質問応答書

修繕名 プラスチック選別センター給湯配管修繕

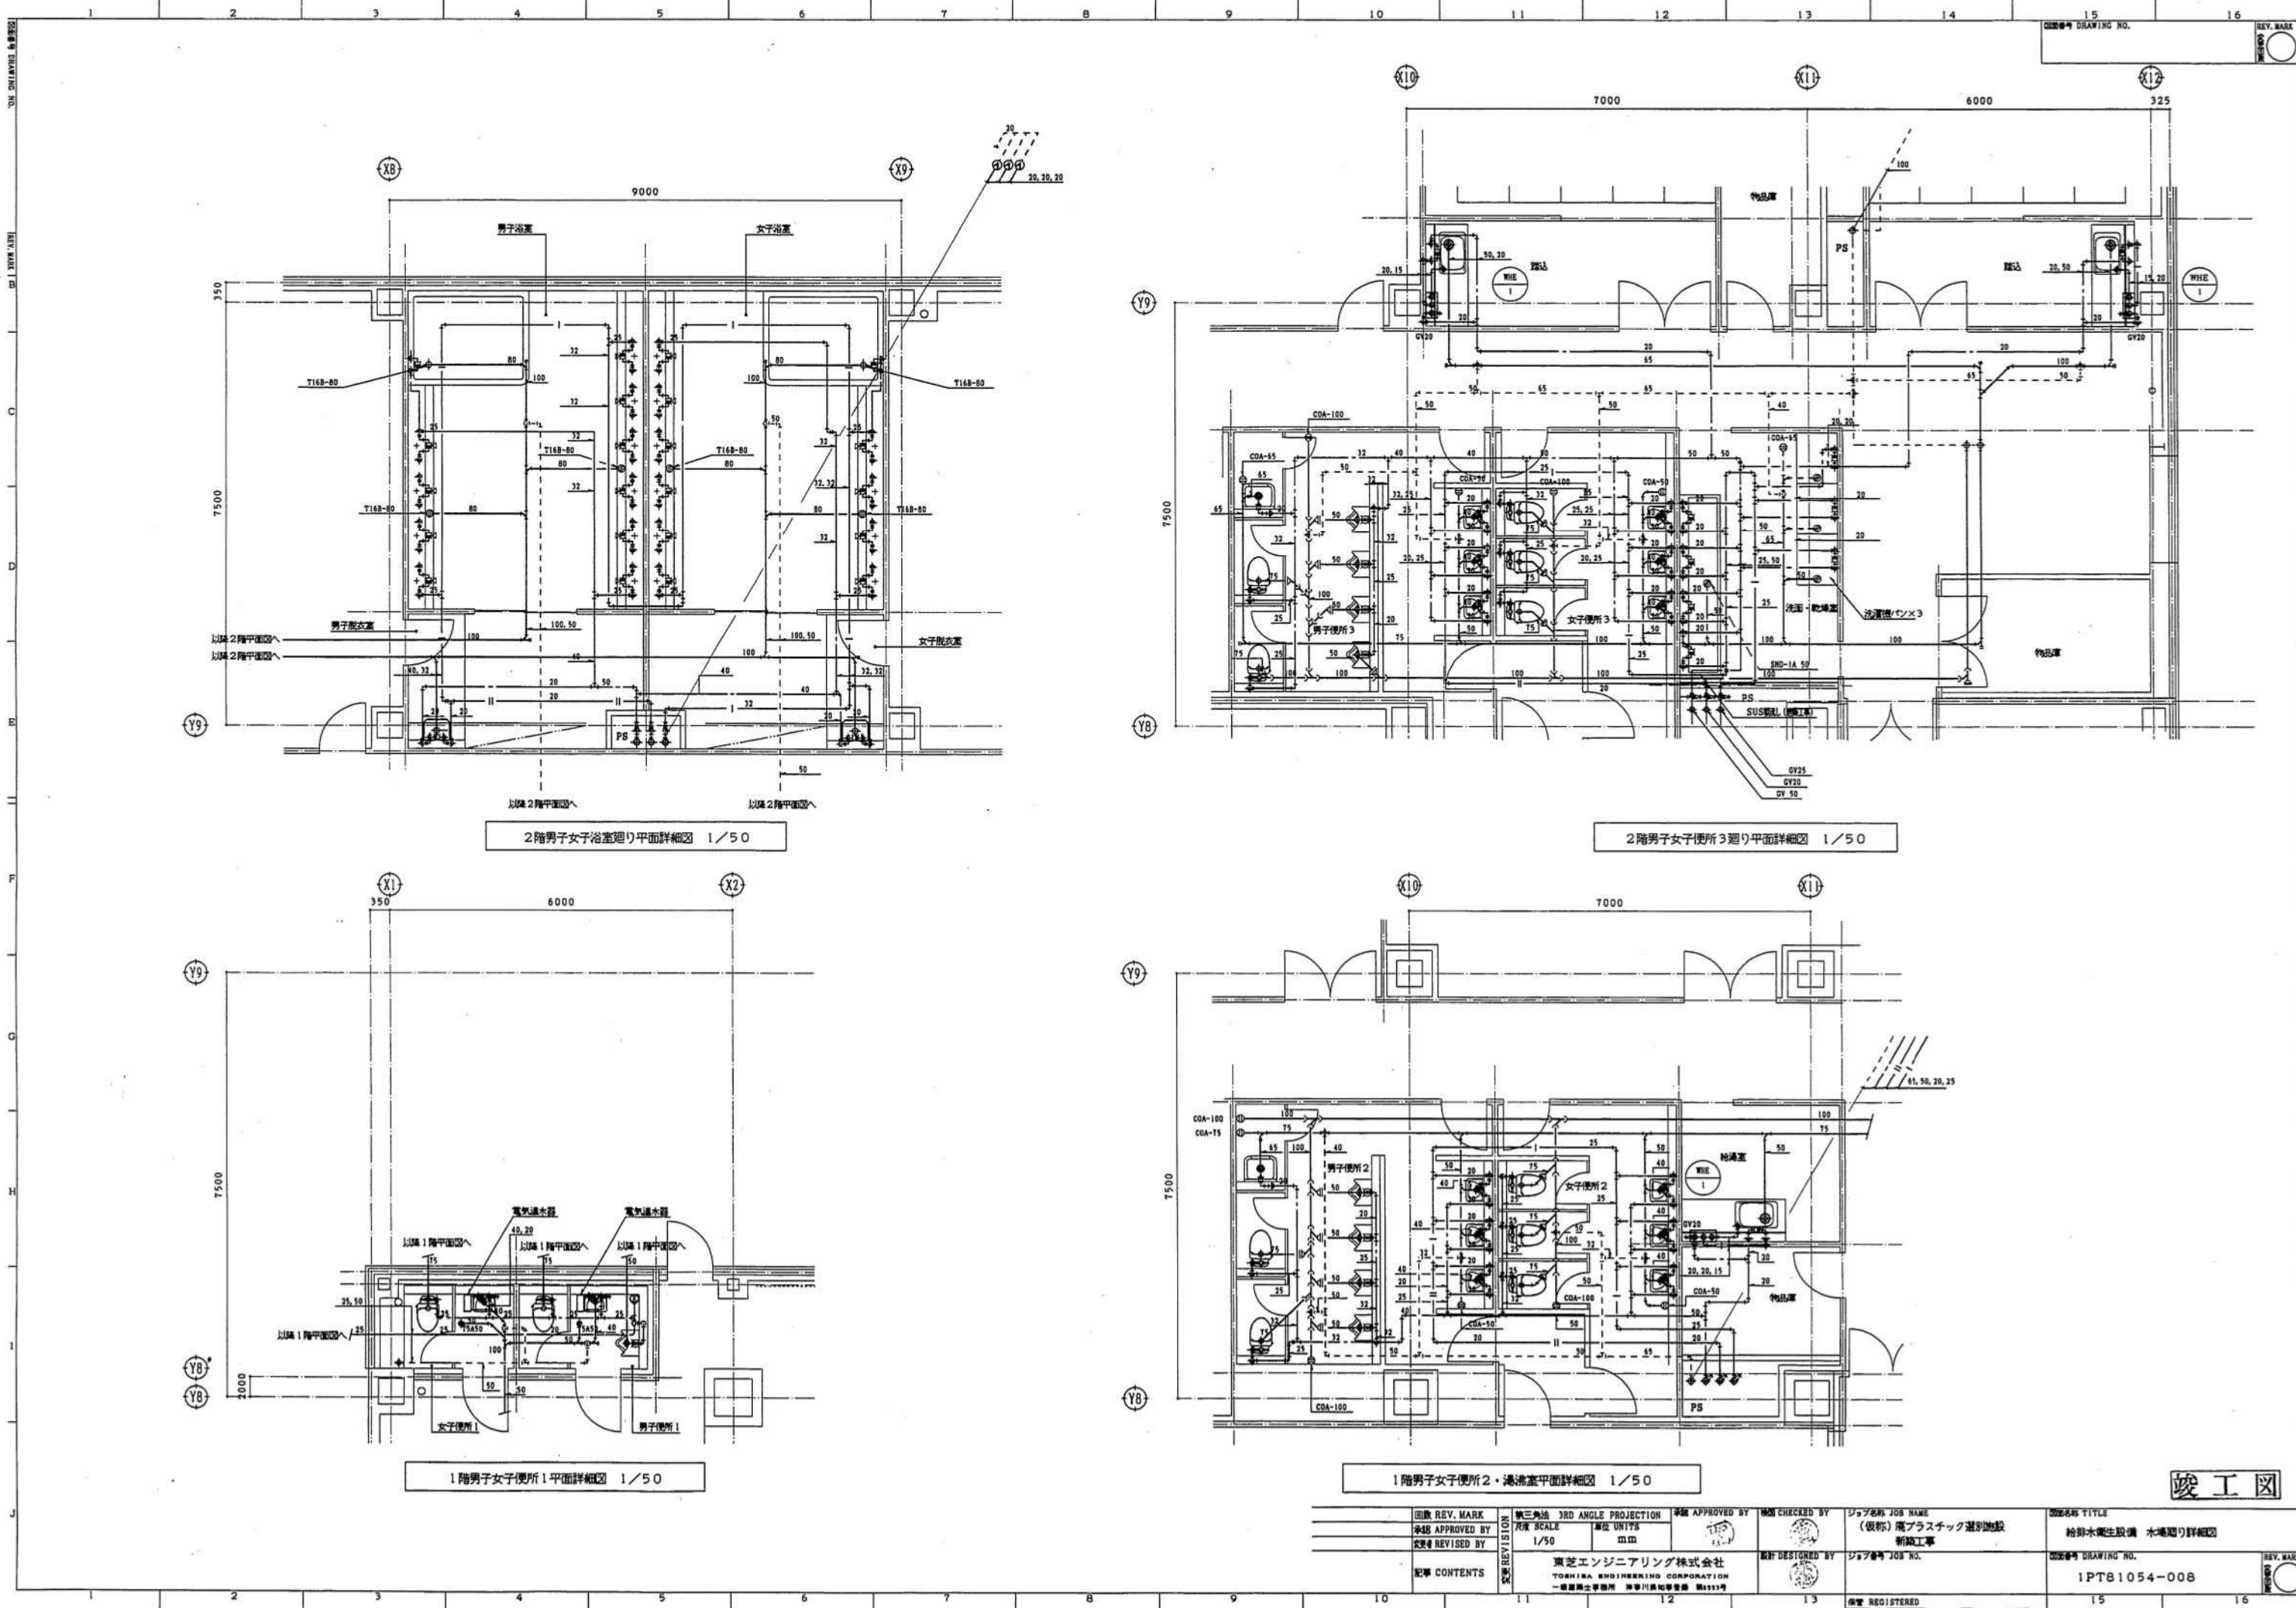
質問事項	回答
1	仕様書の図面に縮尺、寸法が記載されてい ませんので配管の長さを算出できません。 階高、天井高も不明です。	別添のとおり図面を提供します。
2	1、2階共に天井配管なのか床下配管なの かが不明です。	仕様書の別添図面中の1階は1階の床下ピット内配管、2階は1階と2階の間の天井内配管となります。
3	天井、壁共に解体復旧せず施工可能なの でしょうか。	上記2のスペースでの作業であり、天井、壁共に解体復旧は必要ありません。必要に応じて現地のご確認をお願いいたします。
4	コンクリート貫通部（はつり工事）は発生 するのでしょうか。	床下ピット内、天井内までの施工のため、コンクリート貫通部は発生しません。
5	露出配管は発生するのでしょうか。保温の 仕様が変わります。	修繕の範囲はすべて保温するため、露出配管は発生しません。 図面及び修繕の仕様書に記載されていない事項については、すべて国土交通省大臣官房官庁営繕部監修「公共建築改修工事標準仕様書（機械設備工事編）（当該年に適用される版）」に適合するよう努めるようお願いいたします。
